PROGETTO SALERNO PORTA OVEST

PARERE SUGLI ASPETTI PAESAGGISTICI PROPOSTI IN VARIANTE AL PROGETTO DEFINITIVO ASSENTITO

A cura di Guido Ferrara

Napoli, 14 gennaio 2014

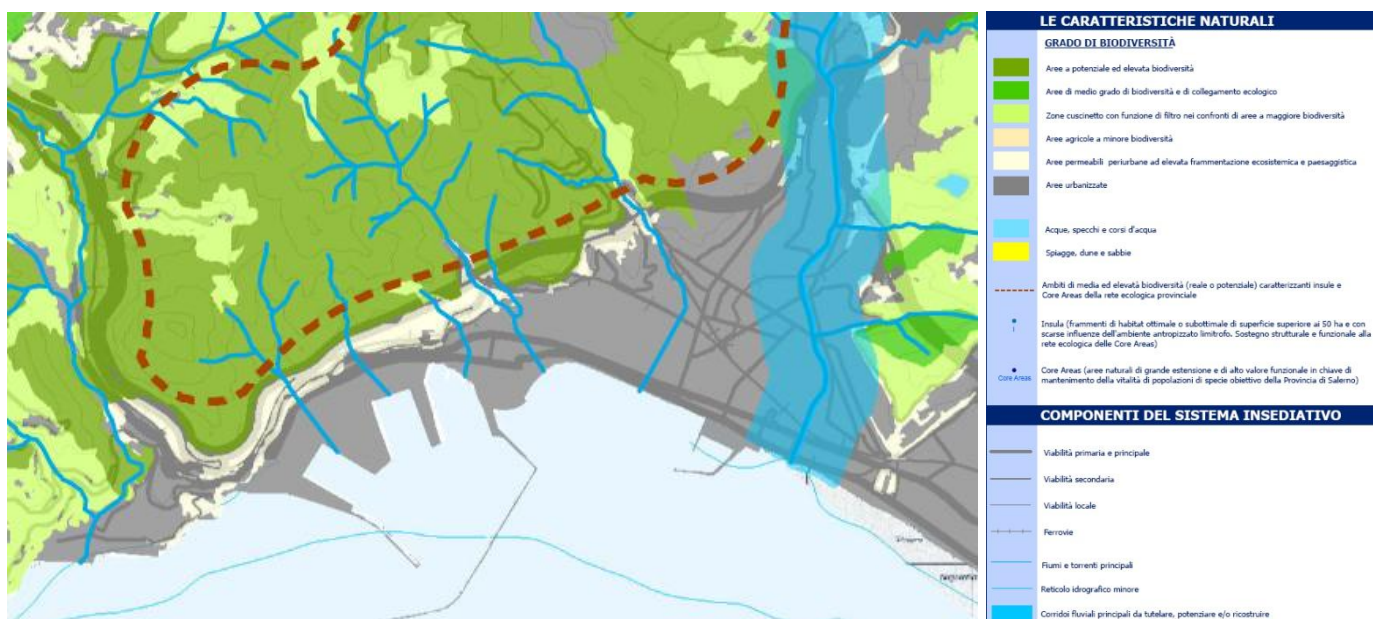
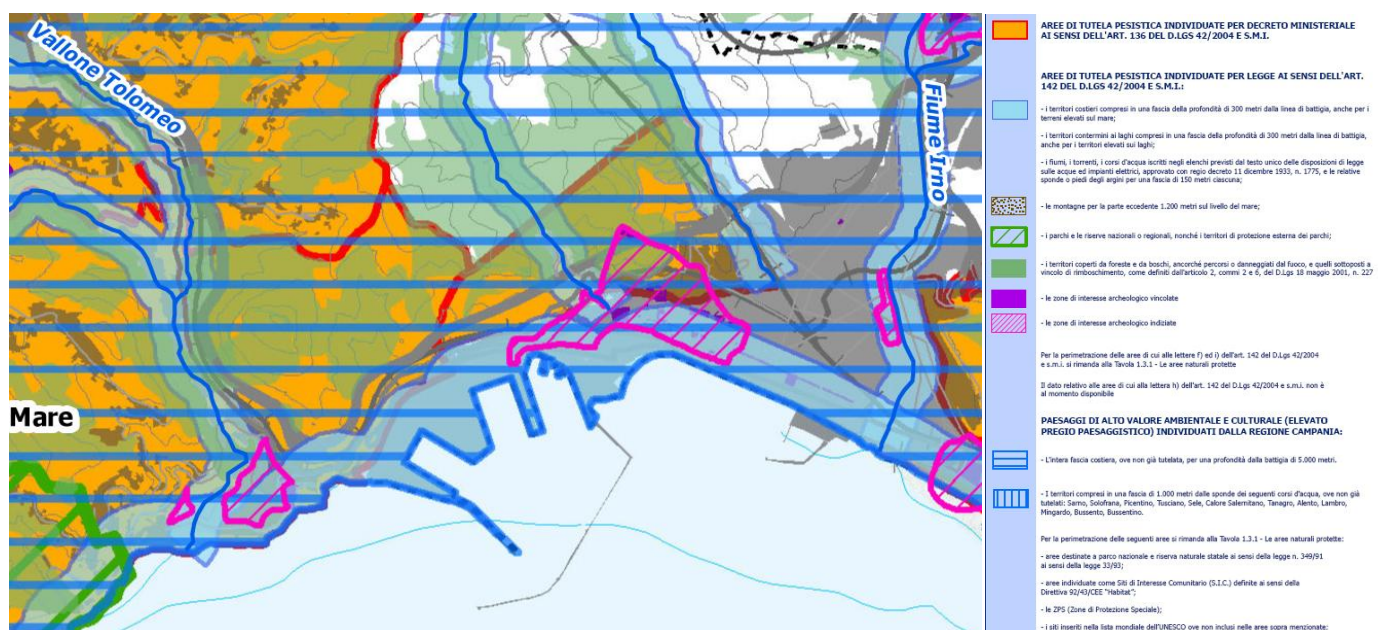
Si noterà che si tratta comunque di aree sottoposte a tutela paesistica, particolarmente sensibili alle trasformazioni, con particolare riguardo alla presenza degli interventi viabilistici già presenti in loco. Occorre pertanto predisporre a livello progettuale una specifica considerazione dei fattori ambientali ivi presenti, a riguardo soprattutto della presenza estensiva delle superfici a bosco e a macchia e alla giacitura del terreno, fortemente declive e tale quindi da provocare, in quanto “paesaggio verticale”, un forte impatto visivo dai luoghi di frequentazione interni ed attigui ai luoghi

In sostanza, assumono uno speciale significato le opere d'arte relative agli imbocchi delle gallerie, sia esistenti che previste dal progetto, e specificatamente a Cernicchiara, San Leo, Poseidon e Ligea.

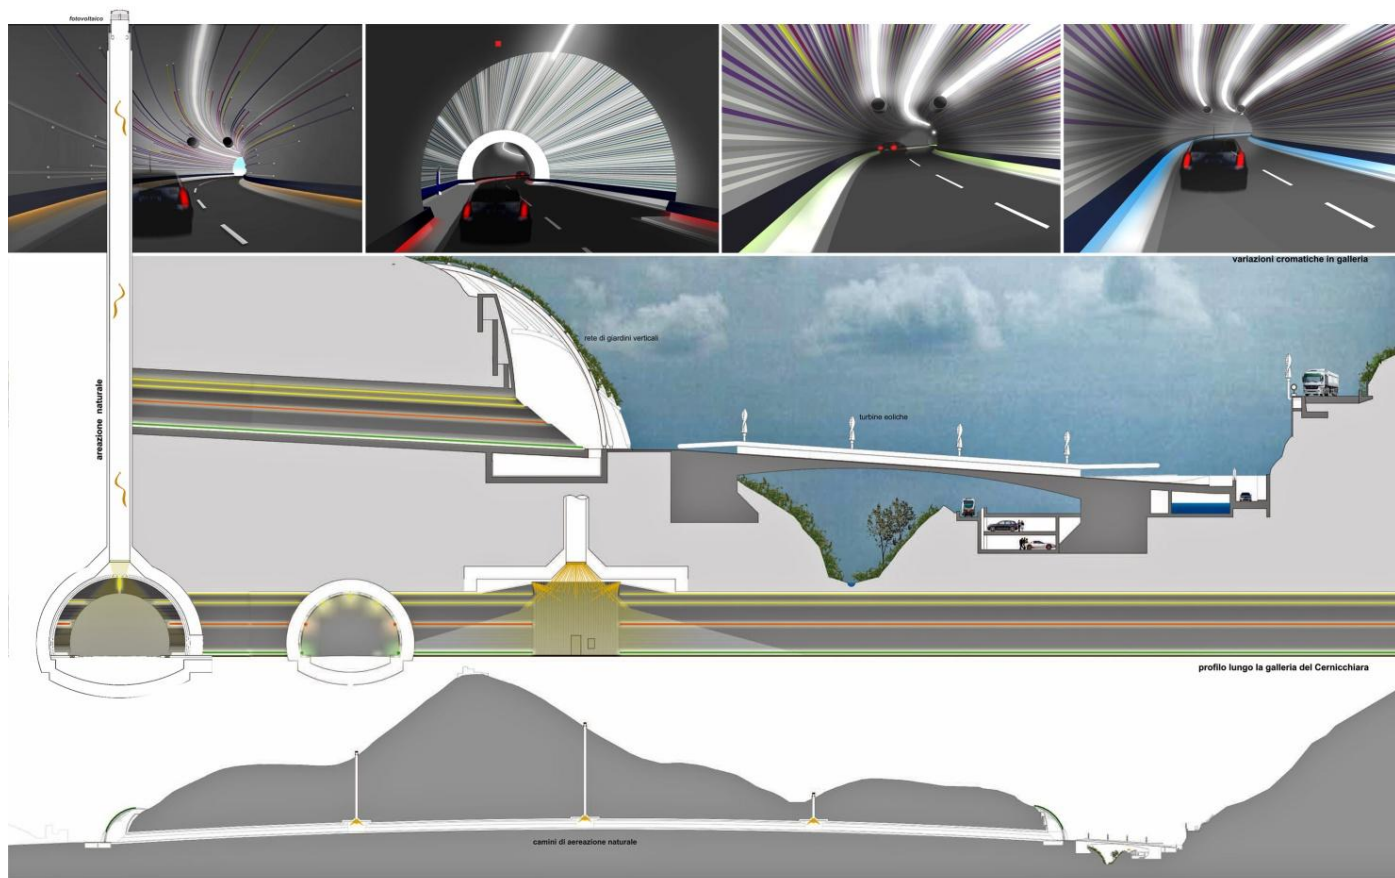
Il PE per quanto relativo all'inserimento ambientale, adotta per l'imbocco artificiale della canna di uscita un fronte finestrato e manca di inserimento con soluzioni meno invasive, volte a mitigare l'impatto delle parti a vista.

In generale va sottolineato che il PE – avendo modificato sostanzialmente il tracciato della viabilità in galleria - posiziona l'imbocco Ligea diversamente, portandolo a quota bassa ed eliminando l'innesto sul tratto terminale del viadotto. Il PE nel rivedere i tracciati in galleria modificando direzioni e uscite, trasformano l'innesto previsto in corrispondenza del nodo San Leo convogliando il traffico solo in direzione Cernicchiara e non più verso Ligea. Pertanto gli utenti provenienti da Vietri con direzione Porto dovrebbero arrivare tramite via Gatto al nodo Cernicchiara e da lì poi imboccare la canna in direzione Porto. Analogamente per raggiungere il Porto, gli utenti della zona alta di Salerno dovrebbero arrivare prima al nodo Cernicchiara tramite via Gatto, poi imboccare la canna in direzione porto.
